改善箇所説明図

M20リフター付バン

不具合発生時

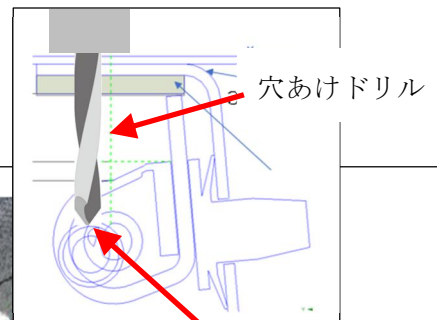
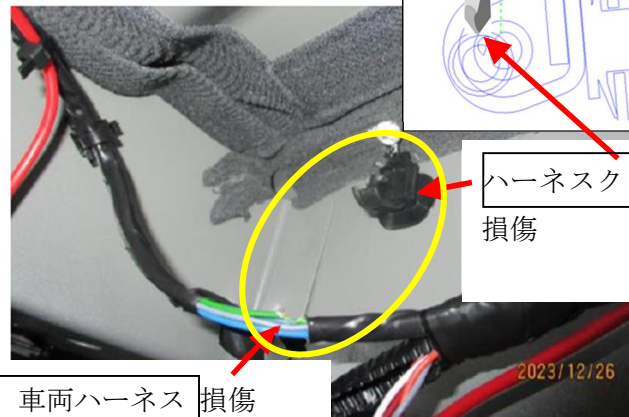
ハーネスクランプバンド
損傷

不具合発生箇所

燃料計ハーネスにおいて、作業指示管理が不十分だったため、車両床面加工時に当該ハーネスを損傷させたものがある。そのため、燃料残量の情報が燃料計に伝わらず、最悪の場合、走行中にエンストし再始動出来ないおそれがある。

全車両、車両ハーネスの損傷有無を確認し、損傷がみられた場合はハーネスを新品と交換する。
